PROGETTO DEFINITIVO PER LA REALIZZAZIONE DI UN IMPIANTO
EOLICO DELLA POTENZA DI 36,0 MW
e delle relative opere di connessione alla RTN sito nei comuni di San
Severino Marche, Serrapetrona, Castelraimondo e Camerino (MC)

Riscontro alle Osservazioni del Pubblico

FLS-SSV-ROP

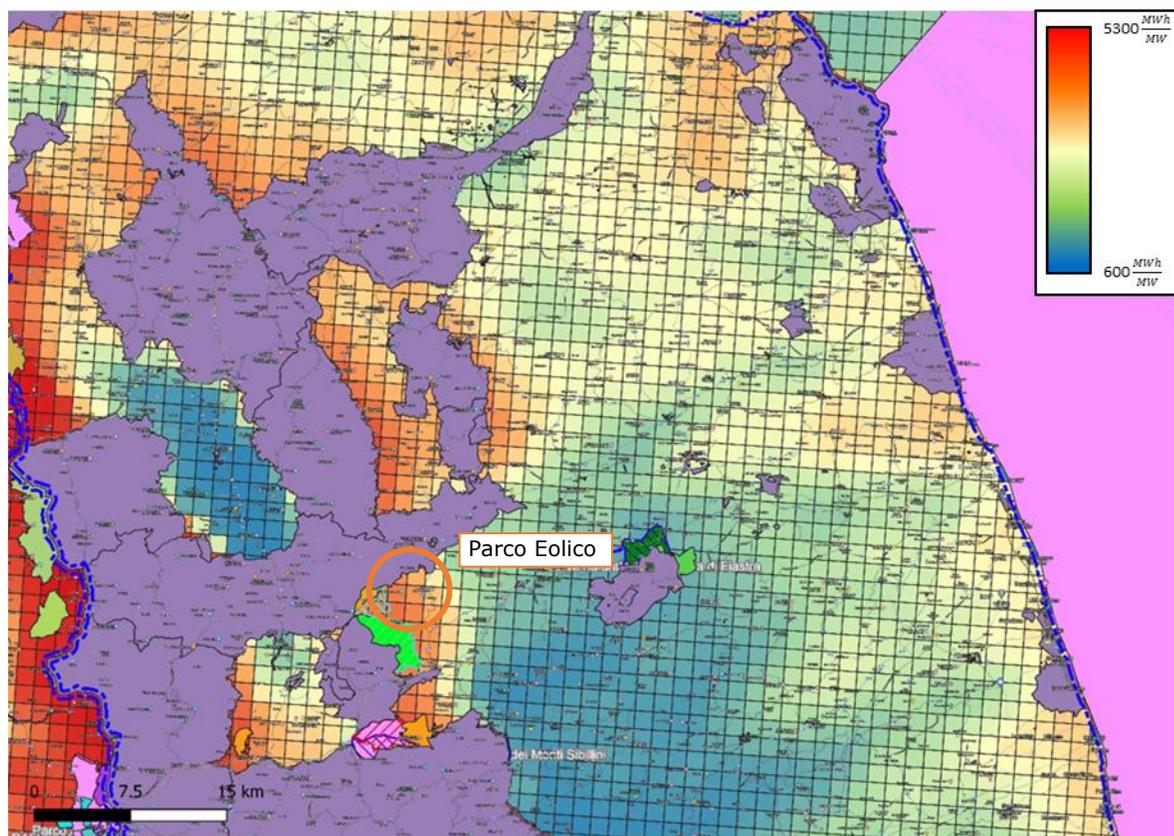
"i dati anemometrici non sono stati acquisiti da una torre anemometrica ma da un macchinario con sistema LIDAR (Light Detection and Ranging), si ritiene debba essere chiarito se tale tecnologia sia compatibile con quella richiesta dalla D.G.R. Regionale..."

"la densità volumetrica di energia annua unitaria debba essere maggiore o uguale a 0,18 kWh/m³..."

"Si propone di presentare uno studio anemologico più accurato che possa dare contezza delle effettive produzioni in relazione alla reale operatività giornaliera degli aerogeneratori"

"Andranno forniti chiarimenti [...] per quanto riguarda il monitoraggio di almeno un anno del vento"

Riscontro: Il sistema LIDAR impiegato è uno ZX300 prodotto dalla compagnia inglese ZXLidar. Le stime di ventosità ottenute tramite tale dispositivo sono state ampiamente validate da enti certificatori riconosciuti¹ (come DNV-GL, il Denmark's National Laboratory for Sustainable Energy, il DTU Wind Energy, la società LM Wind Power). Nel 2017 la commissione elettrotecnica internazionale (International Electrotechnical Commission, IEC) ha pubblicato un nuovo standard² in cui la tecnologia LIDAR è riconosciuta come alternativa ai classici anemometri per la stima della velocità equivalente al rotore (Rotor Equivalent Wind Speed, REWS) e la misura delle performance delle turbine. Da ultimo, ZX Lidars³ ha confrontato le misure dei profili verticali di vento onshore, ottenuti in 500 casi individuali, fra il 2017 ed il 2021, tramite uno ZX300 ed un anemometro conforme agli standard IEC, ricavando dei coefficienti $R^2 > 0.99$ per altezze fra 20 e 91 m sls. Per tutto quanto detto è assodato che lo ZX300 sia uno strumento affidabile ed ormai ben collaudato, capace di fornire delle indicazioni precise sui valori di velocità e profilo verticale del vento. Per ciò che concerne la conformità con gli anemometri descritti nella D.G.R. 829/07, pertanto, si ritiene che essa sia pienamente verificata.

Per ciò che concerne i requisiti energetici afferenti alla D.G.R. 829/2007, si segnala che il limite minimo di produzione annuale per aerogeneratore di 1.8 GWh/MW è ampiamente rispettato e mediamente ogni aerogeneratore produce (P50) circa 2.7 GWh/MW. Per quanto riguarda il criterio di densità energetica volumetrica, nonostante il valor minimo di 0.18 kWh/m³ non sia verificato, si sottolinea come il sito in esame abbia un potenziale energetico – come riportato dal RSE – Atlante Eolico Italiano ([Aeolian \(rse-web.it\)](http://www.aeolian.it)) - fra i migliori attualmente disponibili per lo sviluppo di progetti eolici nelle Marche. Ciò si evince facilmente dalla cartografia riportata in Figura 1.

Da ultimo, si sottolinea come la D.G.R. 829/2007 recante "Attuazione Piano Energetico Ambientale Regionale (PEAR): Indirizzi ambientali e criteri tecnici per l'inserimento di impianti eolici nel territorio marchigiano" si riferisca al PEAR approvato con deliberazione del Consiglio della Regione Marche nel febbraio 2005, superato dal più recente PEAR2020. In quest'ultimo documento non si fa esplicito riferimento alla suddetta D.G.R. 829/2007 se non per il rispetto dei requisiti anemologici di cui al punto 2.2.2 dell'Allegato "A" ed in ogni caso non è mai riportato il requisito di densità energetica in oggetto.
